改善箇所説明図

改善の内容

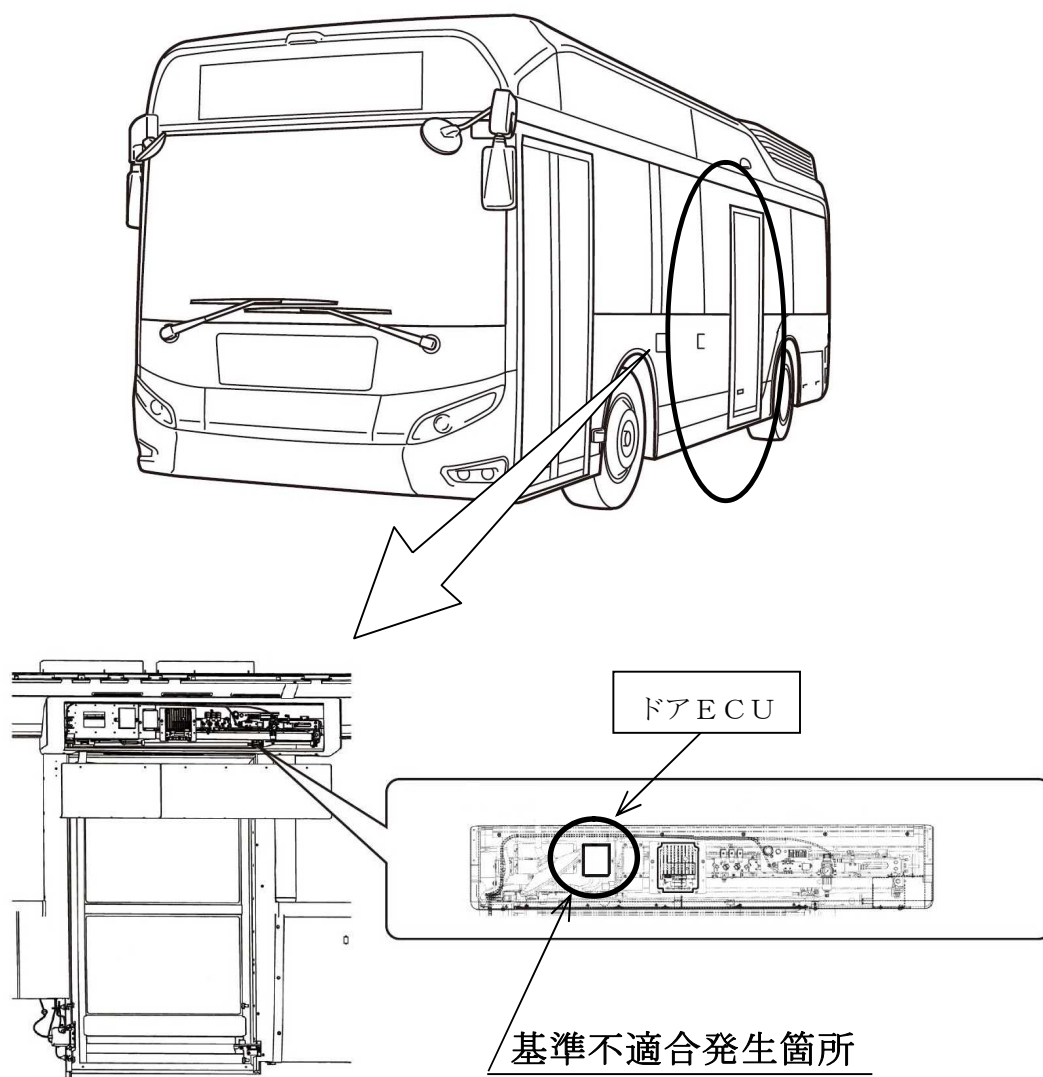
ワンマンバスの中扉開閉機構において、開閉制御仕様が不適切なため、扉が開いた状態から特定の操作を行うと、開閉状態を正しく認識できないことがある。そのため、扉が開いたまま走行することを防止する機能が作動せず、発車できるおそれがある。

全車両、ドアECUを対策品に交換する。なお、部品の準備に時間を要するため、使用者に当該不具合の内容を周知するとともに、運転時の注意事項を案内する。

識別：改善済車両にはシリアルナンバープレートに白色ペイントを塗布する。
